CORTE LONGITUDINAL 4

PERFIL HIDRÁULICO

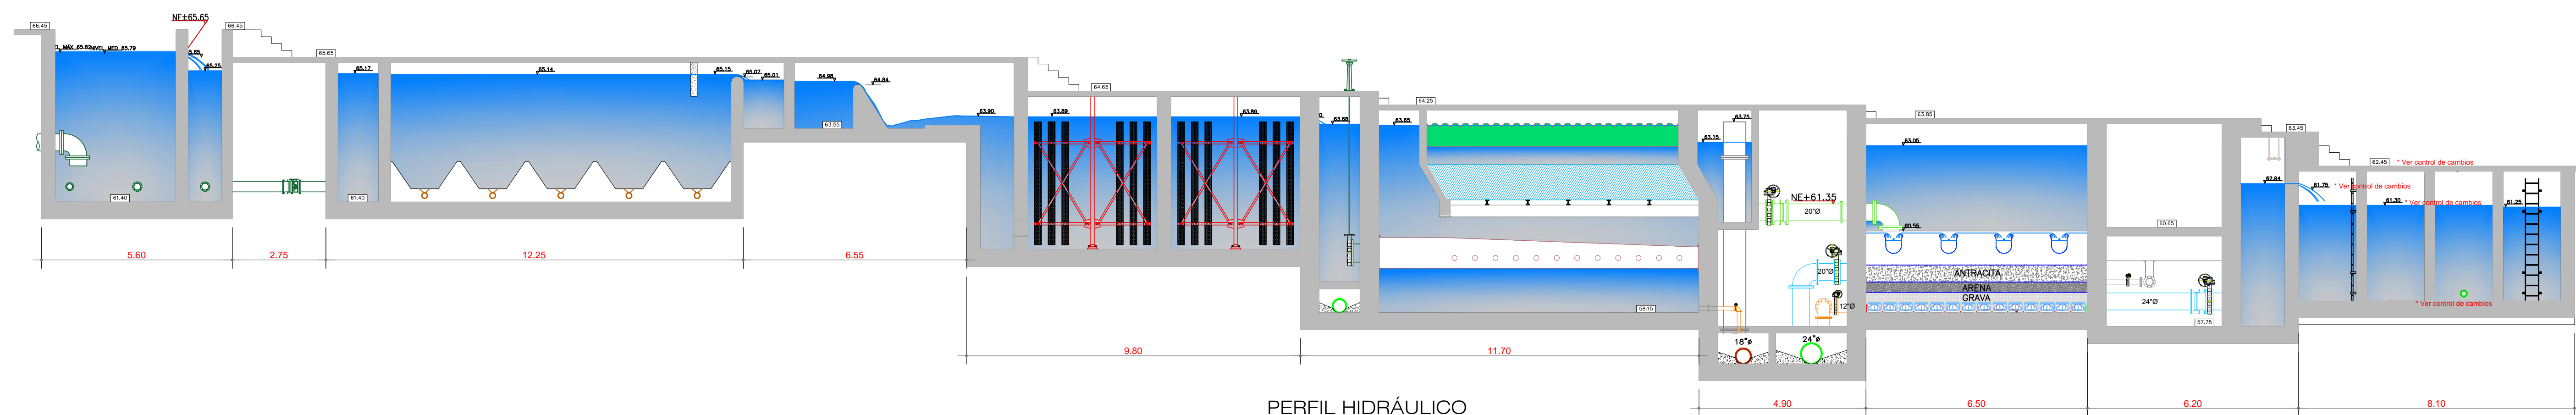
NOTA:
 La cota del vertedero de salida de agua filtrada fue modificada de 61.95m a 61.75 m. La cota del fondo del Tanque de Contacto fue modificada de 58.50 m a 58.30 m. La cota de las pasarelas sobre la Cámara de Contacto fue modificada de 62.65 m a 62.45 m. Estas modificaciones se atribuyen a lo indicado por el Ing. Carlos Solano Fajardo, de acuerdo a lo descrito como recomendación del MVCT mediante correo electrónico del 01 de Diciembre de 2016 a las 7:52 a.m. El Consultor y la Firma HIDROCONSULTORES S.A. no se hacen responsables de las implicaciones que generen estos cambios en el proyecto.
